Abwägung zu den eingegangenen Stellungnahmen im Rahmen der öffentlichen Auslegung nach § 3 Abs. 2 sowie § 4 Abs. 2 BauGB

Nr.	Behörde / Träger öffentlicher Belange / Öffentlichkeit
-Stellungnahme mit Anregung-	
1.	Abwasserbeseitigungsgruppe Ingolstadt-Nord mit Schreiben vom 16.06.2020 und 17.06.2020

Abbildung 4.2: Ausschnitt Beckenstandort „Am Augrabens I“

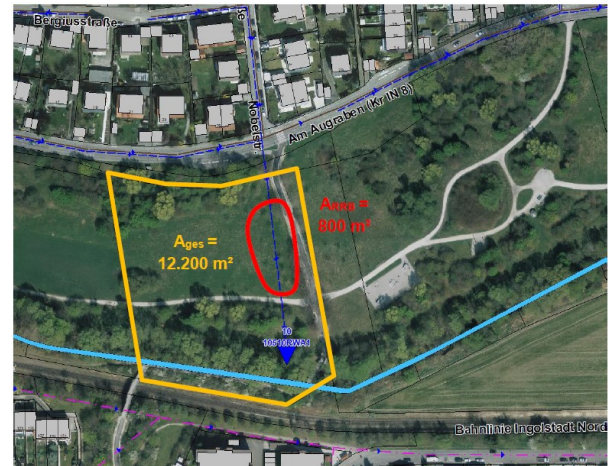
Im Erläuterungsbericht vom Nov. 2019 zum Antrag für die wasserrechtlichen Erlaubnisse für das Einleiten von Regenwasser in den Retzgraben, Augrabens, Zellaugrabens und Mailingers Bach wurden die das Plangebiet betreffenden Standorte für Retentionsbecken wie folgt konkretisiert:

Nördlich des Augrabens – auf FINr. 1222, Gmkg Oberhaunstadt – ist die Errichtung eines ca. 300m² großen geschlossenen Beckens (Rot dargestellt) mit einem Rückhaltevolumen von ca. 450m³ geplant.

Die Retentionsbecken liegen außerhalb des Planungsgebiets. Für eine fußläufige Erschließung nach Norden in Richtung Straße Am Augrabens bzw. Peter-und-Paul-Weg wird so weit wie möglich auf das bestehende Fußwegenetz im Augrabens zurückgegriffen und die Planung der INKB berücksichtigt.
